CCR-VIA -- COMITATO DI COORDINAMENTO REGIONALE PER LA VALUTAZIONE D'IMPATTO AMBIENTALE

Giudizio n° 2840 del 09/11/2017

Oggetto S.S. 17 "dell'Appennino Abruzzese" - Lavori di collegamento tra la S.S. 80 in località "Coppito" con la S.S. 17 in località "Centi Colella"

Istruttoria Tecnica
Progetto

Fig. 1 – Stralcio progettuale PUM, tracciato in blu scuro del progetto (da “QR Programmatico” allegato allo SIA)

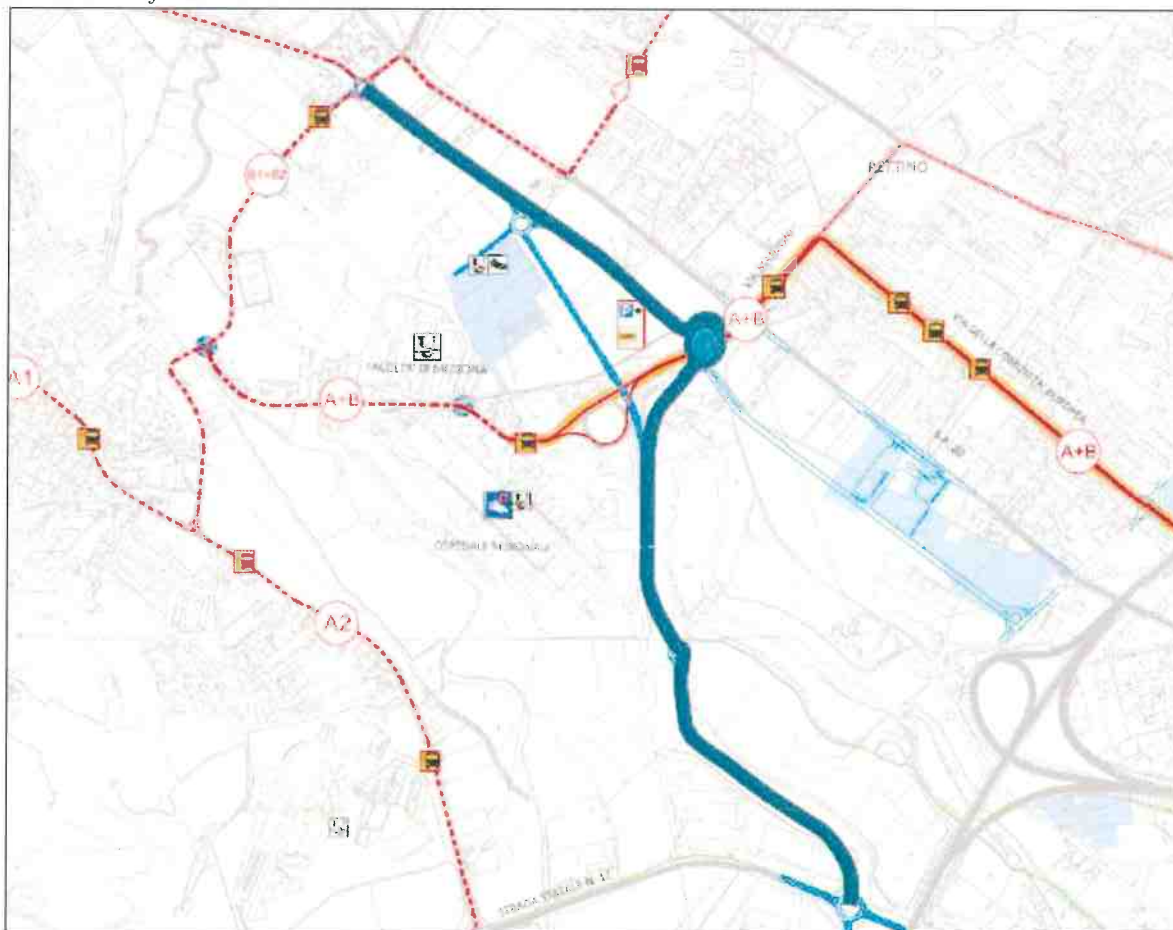
Di fatto il tracciato proposto si discosta dal PUM approvato dal Comune dell’Aquila nel 2012.

Fig. 2 – Infrastrutture area d'intervento (da “QR Programmatico” allegato allo SIA)

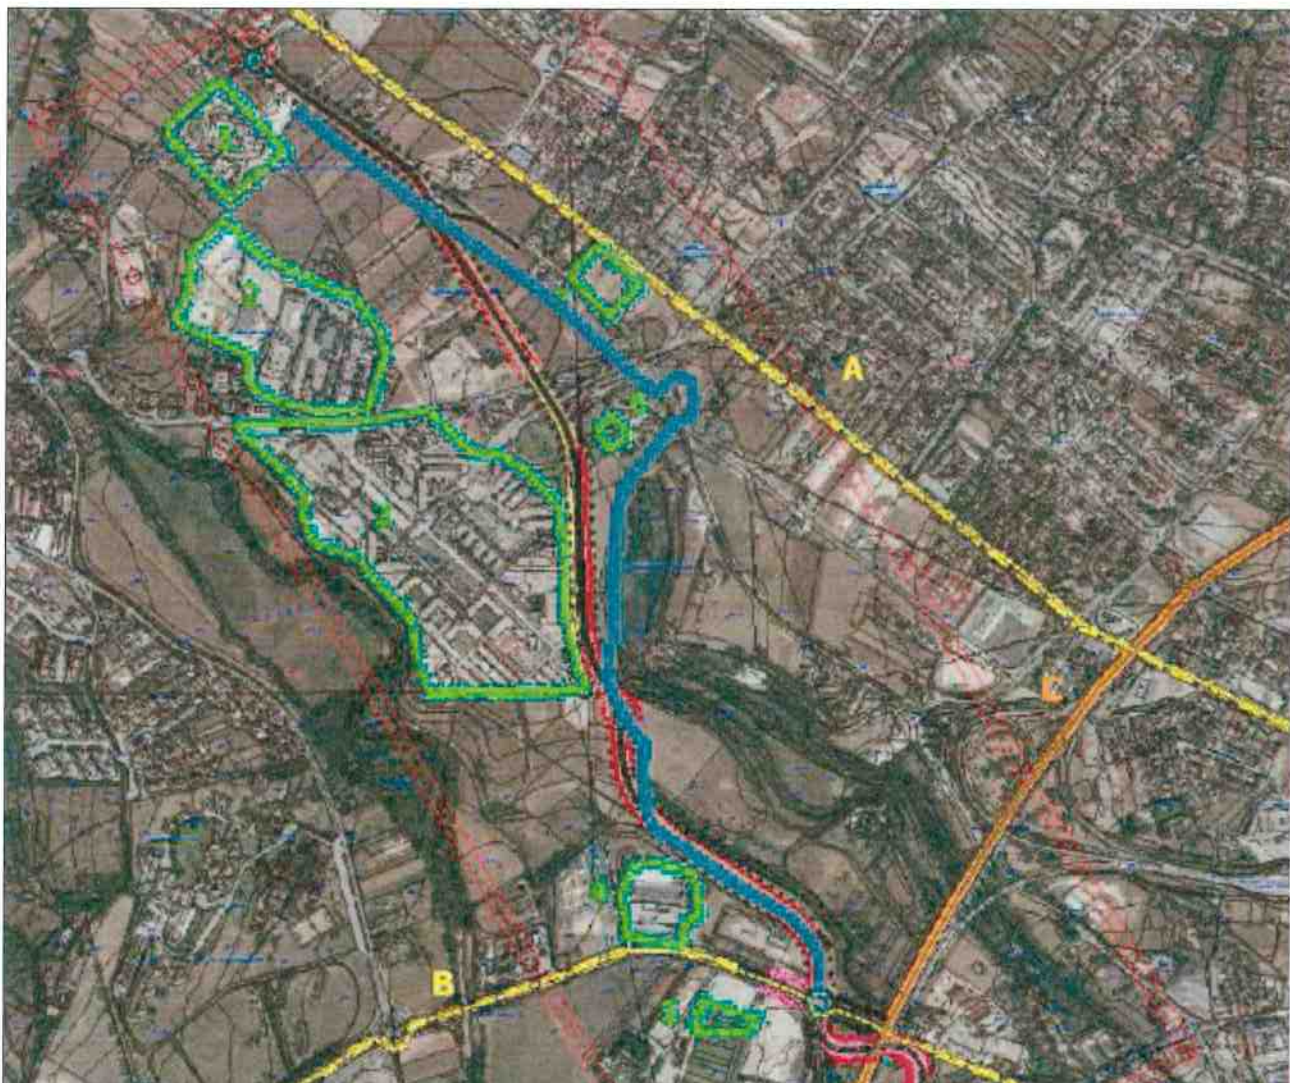
Si ritiene opportuno evidenziare che nel quadro programmatico (e quindi nella cartografia che segue) il tracciato di progetto non risulta sempre riportato nella sua configurazione definitiva.

Fig. 3 – Cartografia PRP (tracciato non definitivo) - (da "QR Programmatico" allegato allo SIA)

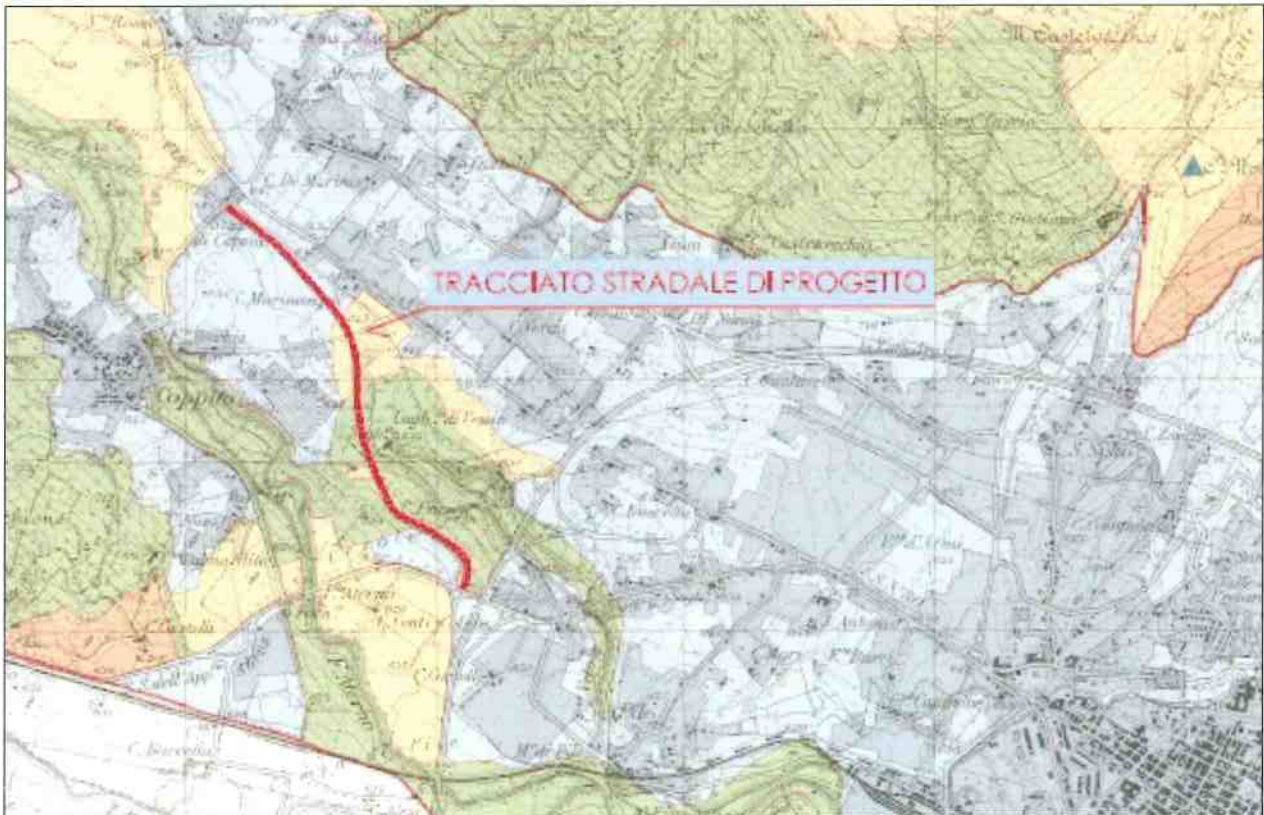
Dalla cartografia del PRP allegata allo SIA risulta che parte il tracciato oggetto dell'intervento ricade all'interno di differenti classi: *“A1- Conservazione integrale”, “A2- Conservazione parziale”, “B1- Trasformabilità mirata”, “D – Trasformazione a regime ordinario”.*

Tale incompatibilità si è riscontrata già con il PST di Colle Macchione e pertanto è stata avviata la procedura di Modifica del vincolo proposta dal Comune di L'Aquila. Di seguito la cartografia di progetto:
